改善箇所説明図

改善の内容

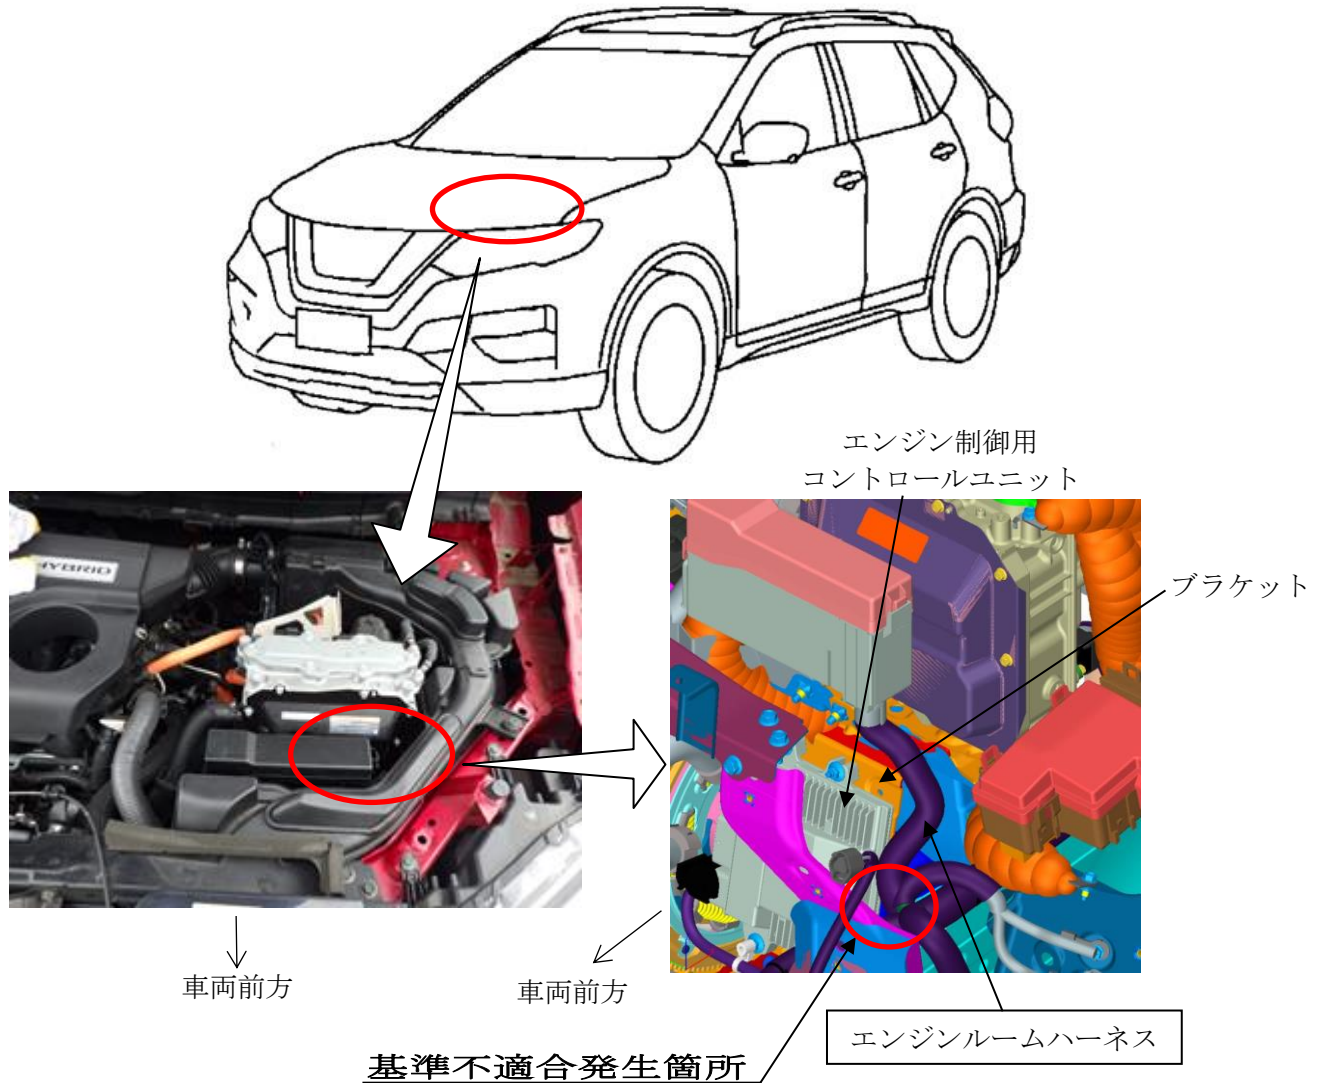
ハイブリッド車のエンジンルームハーネスにおいて、エンジンルームハーネスの配策が不適切なため、エンジン制御用コントロールユニットを固定しているブラケットとの隙が不足しているものがある。そのため、当該ハーネスがブラケットに干渉し電線の被覆が削られて短絡し、最悪の場合、走行中にエンジンが停止し、その後再始動できなくなるおそれがある。

全車両、エンジンルームハーネス当該部位に干渉保護材を装着する。
